MINISTERSTVO FINANCÍ

Věc: **Vysvětlení zadávací dokumentace – IV.**

Nadlimitní veřejná zakázka na služby s názvem „**Sanace, rekultivace a revitalizace území po těžbě štěrkopísku u Hlučína – I. etapa**“, zadávaná dle zákona č. 134/2016 Sb., o zadávání veřejných zakázek, ve znění pozdějších předpisů (dále jen „zákon ZVZ“), druhem zadávacího řízení – otevřené řízení, zveřejněná ve Věstníku VZ dne 19. 2. 2018, s Evidenčním číslem zakázky Z2018-005546.

V předané projektové dokumentaci je na výkrese 03_PUDORYS A REZY uvedeno:

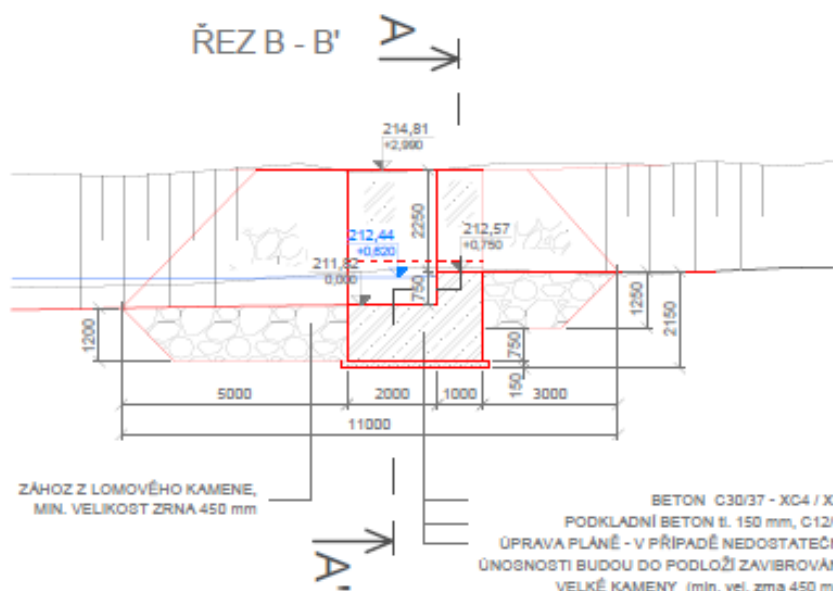
Dotaz č. 25 – třídy betonu

Kontrolou projektové dokumentace a soupisu prací uchazeč zjistil nesrovnalosti v položkách betonových konstrukcí. V položkách soupisu prací jsou uvedeny jiné třídy betonů než v projektové dokumentaci.

Například v SO 358.1 je uvedena položka:

12	K	329311112	Konstrukce ostatní z betonu prostého V4 tř. B 20 - prahy	m3	190,000
	VV		$(3,0*2,15-2,0*0,75)*22,25+(12,7*3,0)*2$		186,338
	VV		Součet		186,338
	VV		190		190,000
	VV		Součet		190,000

V soupise prací je: Konstrukce ostatní z betonu prostého V4 tř. B 20 – prahy a ve výkresové dokumentaci je uveden - Beton C30/37-XC4/XF3.

Z uvedeného vyplývá, že v soupise prací je chybně uvedena třída betonu.

V předané projektové dokumentaci je na výkrese SO356_03_VPR bet lože uvedeno:

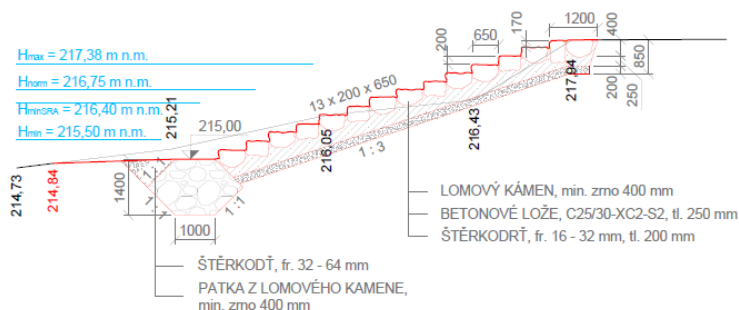
Dále například v SO 356.h – je uvedena položka:

1	K	451311541	Podklad pro dlažbu z betonu prostého vodostavebného V4 tř. B 20 vrstva tl nad 200 do 250 mm	m2	390,000
---	---	-----------	---	----	---------

V soupise prací je: „Podklad pro dlažbu z betonu prostého vodostavebného V4 tř. B 20 vrstva tl nad 200 do 250 mm“ a ve výkresové dokumentaci je uveden - Betonové lože C25/30-XC2-S2.
Z uvedeného vyplývá, že v soupise prací je chybně uvedena třída betonu.

Žádáme zadavatele o provedení souladu tříd betonů v soupisech prací s projektovou dokumentací ve všech stavebních objektech.
